Service Bulletin

Oggetto: Motorino d’avviamento

Modello: Thundercat H2 MY 2008

Bolletino N.: 01-2009

Foto 6: Kit d’aggiornamento motorino d’avviamento 0837-007

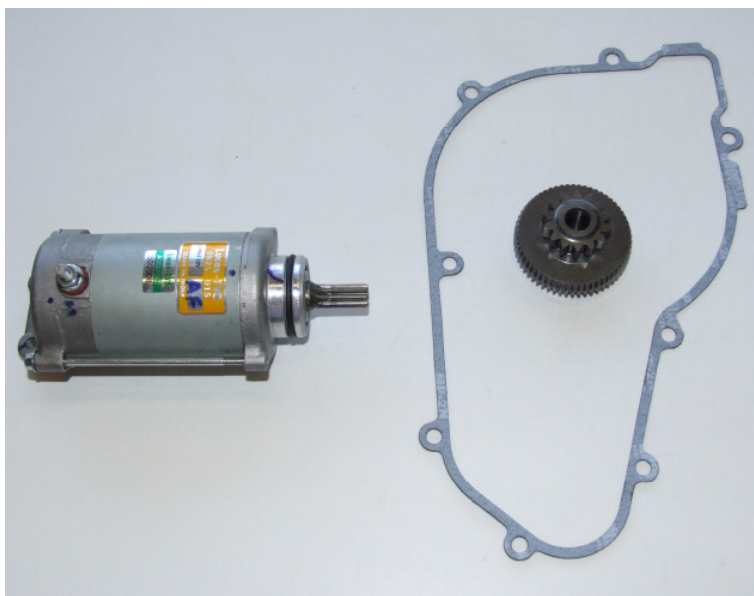
Difetto: Motorino d’avviamento poco potente. Motorino d’avviamento non raggiunge il numero dei giri necessari per un corretto avviamento.

5.) Iniziate il montaggio del kit di aggiornamento in ordine inverso. Sostituite il vecchio motorino d’avviamento con quello contenuto nel kit (foto 6).

Rimedio: Sostituzione del motorino d’avviamento e del relativo ingranaggio mediante l’uso dell’apposito kit d’aggiornamento PN 0837-007

6.) Montate e posizionare correttamente il motorino d’avviamento, fate attenzione a non rovinare l’O-ring. Avvitate il motorino d’avviamento con le apposite viti. (8476-625). Coppia serraggio viti 8ft-lb.

Foto 7: Ordine di avvitamento

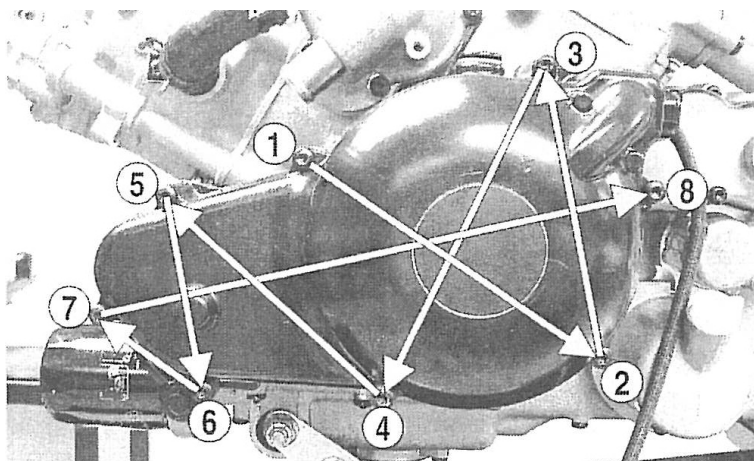
Posizionare le viti del carter (fare attenzione, le viti sono di varia lunghezza) e serrarle secondo lo schema sotto riportato. Coppia serraggio viti 8ft-lb.
